ОБЩИНА ПЛОВДИВ

ДО ВСИЧКИ ЗАИНТЕРЕСОВАНИ УЧАСТНИЦИ

„Текущ ремонт на паважни, тротоарни, калдъръмни, алейни и асфалтови настилки”

ПРИЛОЖЕНИЕ 2

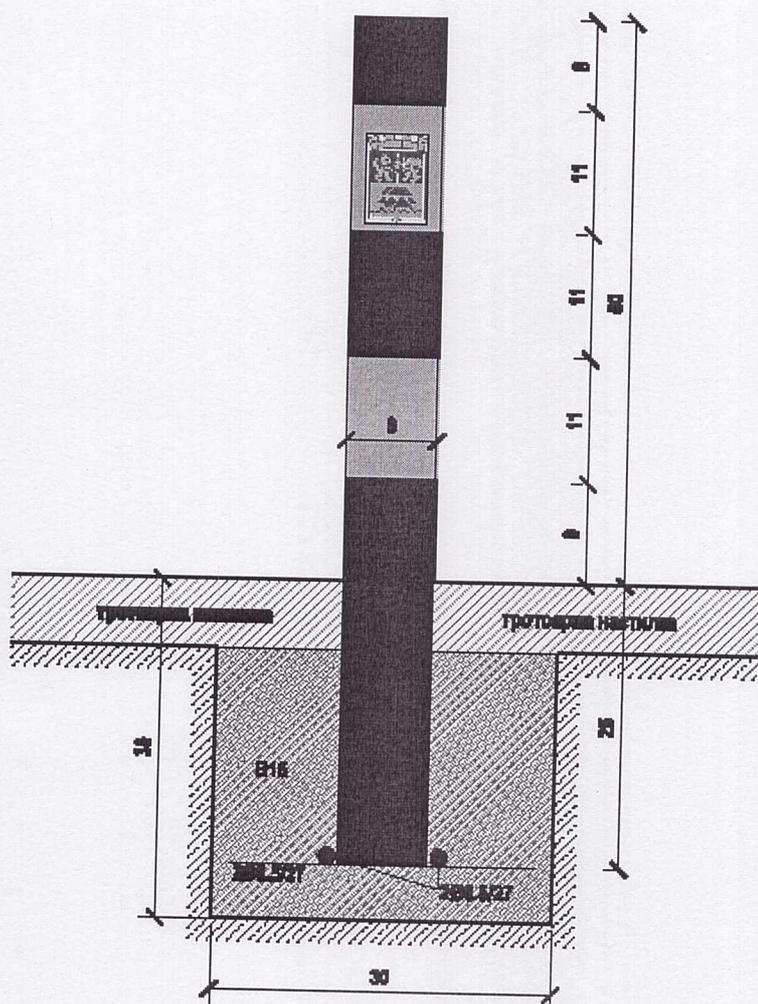
Въпрос № 6: Моля да ни предоставите по – подробна информация за формата, височината, цвета и др. на чугунените, стоманените и пневматичните антипаркинг елементи.

По въпрос № 6: Приложени са Техническите изисквания и монтажната схема на чугунените, стоманените и пневматичните антипаркинг елементи са представени съгласно приложение № 1, 2, 3.

1. Антипаркинг колчето да бъде изработено от стоманена тръба с цинково покритие $\Phi 80$;
2. Габаритните размери на стълбчетата за монтаж с фундиране са:
 - С височина $H = 750$ мм, като височината над терена е $H = 500$ мм и подземната е с размер 250 мм. В тази част да се предвидят рамена от арматурата – 4Ф6,5/27, за укрепване във фундамента.

3. Основата на антипаркинг колчетата е от грунд и черна боя, след което на всяко антипаркинг колче се залепят жълти разделителни ивици от полиетиленово фолио с височина 12 см и се поставя гербът на Пловдив в най - горното.

4. Бетоновият фундамент е от бетон В 15. Размерите в план на фундамента са 300/300 мм, дълбочината на фундамента е от тротоарната настилка 300 мм, като се оставя възможност за възстановяване на настилка.

Приложение № 4:

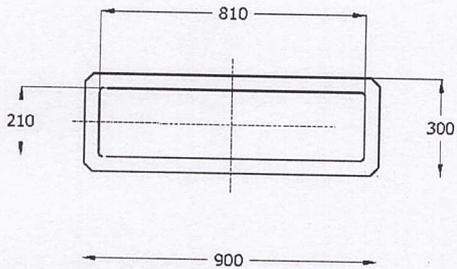
Въпрос № 7: Моля да ни дадете размери на бетоновите саксии.

По въпрос № 7: Бетоновите саксии са с дължина 90 см, широчина 40 см и височина 50 см. Техен детайл е даден в приложение № 4

Бетонна саксия – дължина 90 см, ширина 30 см и височина 28 см

Размери: 280x300x900мм

ПРИЛОЖЕНИЕ N5

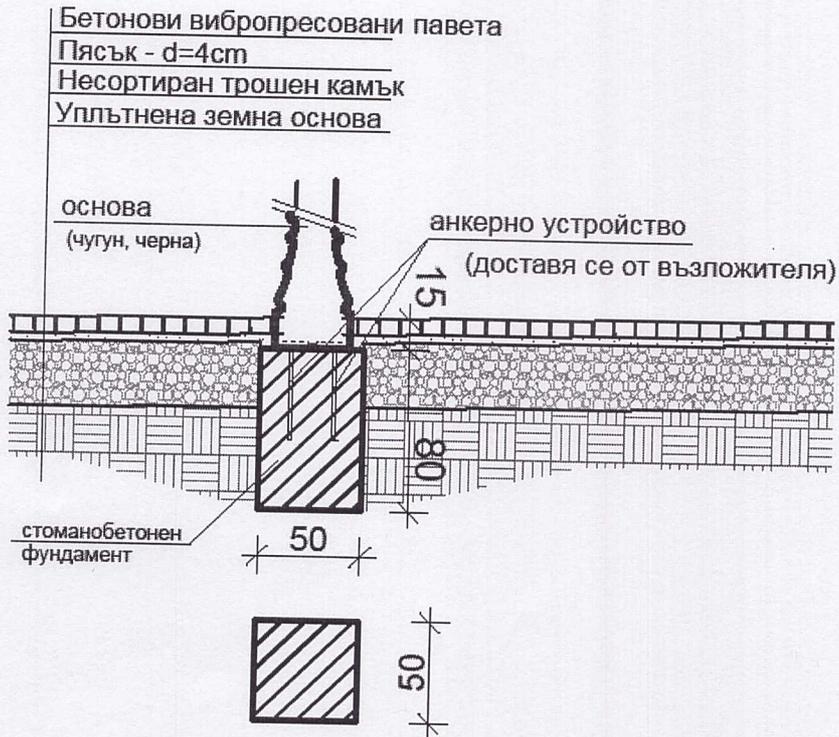
Въпрос № 8: Моля да ни дадете размери или вида на осветителното тяло за „Монтаж анкерно устройство на основа на осв. тяло“ в Част Електро.

По въпрос № 8: Монтажната схема на анкерното устройство е представено в приложение № 5. Анкерното устройство ще бъде предоставено на изпълнителя за монтаж от Възложителя преди монтажа.

ПРИЛОЖЕНИЕ N6

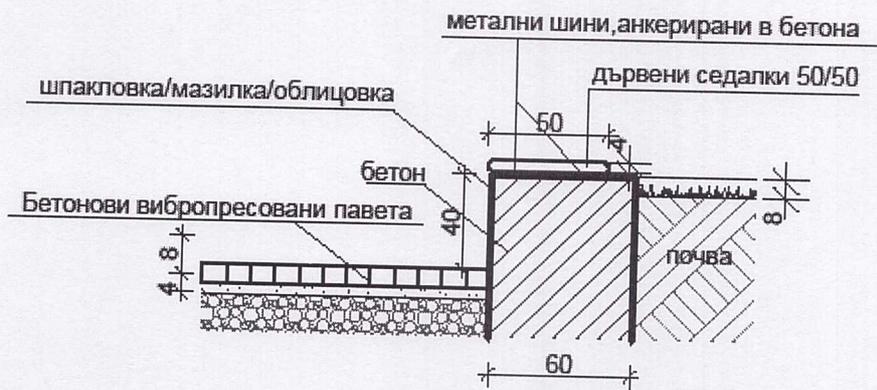
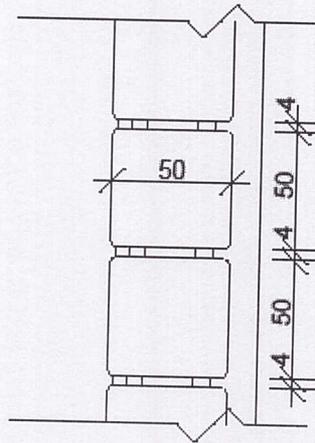
Въпрос № 9: Моля да ни предоставите детайл на „Облицовката от дърво (бук) по бетоновата повърхност с дебелина 20 мм на метална конструкция, вкл. байцване и лакиране“.

По въпрос № 9: Прилагаме детайл на „Облицовката от дърво (бук) по бетонната повърхност с дебелина 20 мм на метална конструкция, вкл. байцване и лакиране“ (приложение № 6).

Приложение № 7:

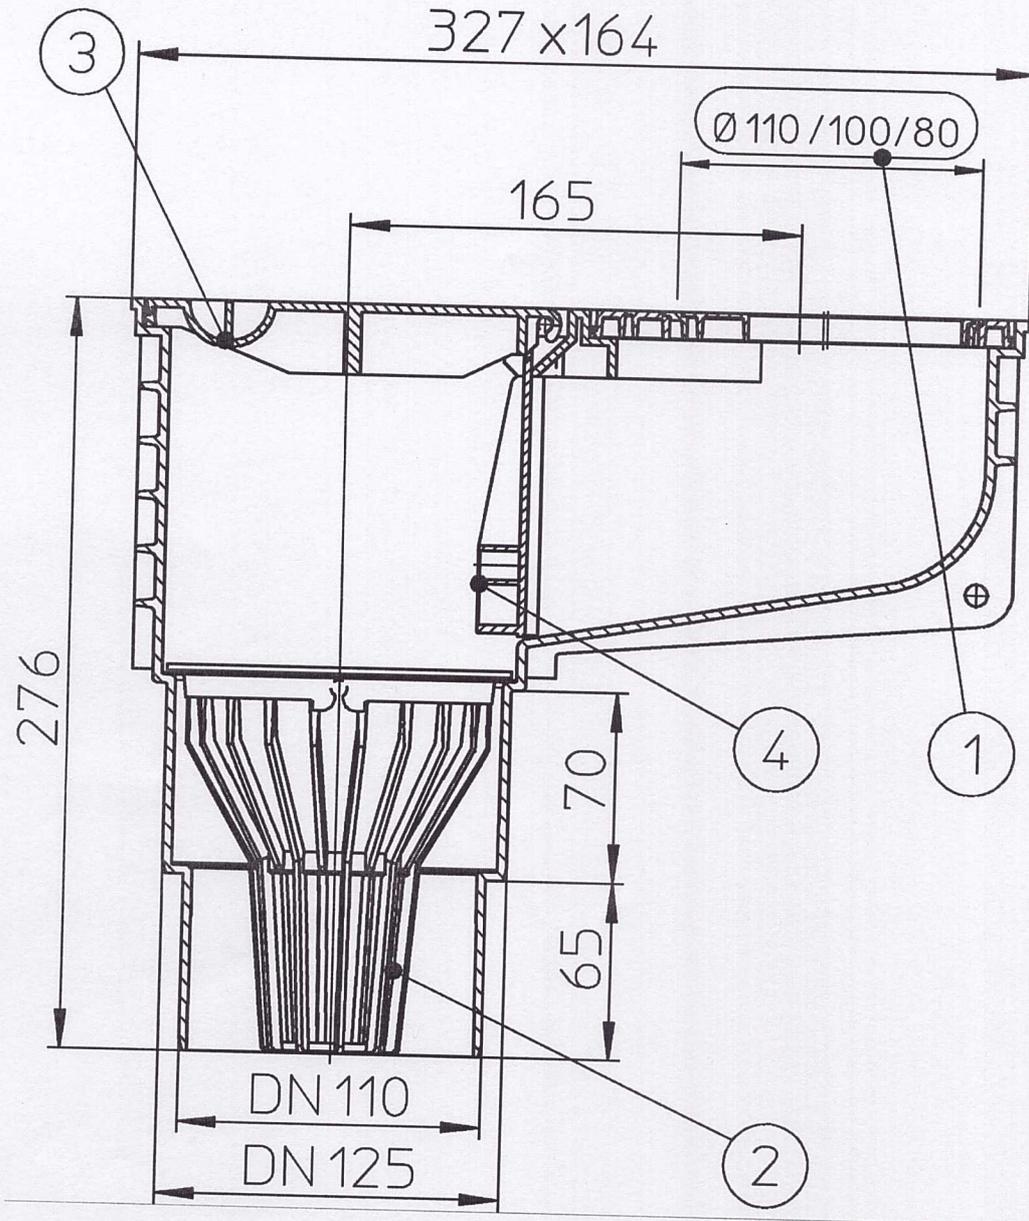
Въпрос № 18: Моля да ни дадете детайл или размери на „Ревизионните елементи за събиране на дъждовни води от улици на сгради“ в Част „ВиК – Канализация“.

По въпрос № 18: Прилагаме детайл на „Ревизионните елементи за събиране на дъждовни води от улици на сгради“ в приложение № 7.

Ревизионният елемент е съставен от тяло от полипропилен в едно с позициите дадени на схемата.

- 1) Проходен пръстен
- 2) Сито, листоуловител
- 3) Капак
- 4) Клапа против миризми
